# Tipps vom Dichtungsprofi

Technische-Service Information | TSI Nr.: 06/2007

Zylinderkopfhaubendichtung

# OPEL V6

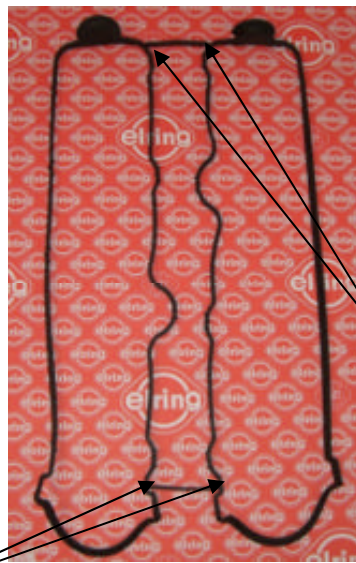
Opel liefert für die Motoren zwei Varianten an Zylinderkopfhaubendichtungen.

Für Fahrzeuge mit Fahrgestellnummer bis 21 999 999 wird die **zweiteilige** Zylinderkopfhaubendichtung eingebaut. (OE Nr. 6 07 642 dient nur zu Vergleichszwecken)

Ab Fahrgestellnummer 31 000 001 wird die **einteilige** Zylinderkopfhaubendichtung eingebaut. (OE Nr. 56 07 833 dient nur zu Vergleichszwecken)

Bei Elring können Sie diese unter **einer Nr. 469.440** bestellen.  
Die Zylinderkopfhaubendichtung inklusive O-Ringe erhalten Sie als Satz unter Elring Nr. 372.320.

Für Fahrzeuge mit Fahrgestellnummer bis 21 999 999 durchtrennen Sie bitte die Stege damit Sie eine zweiteilige Zylinderkopfhaubendichtung erhalten.
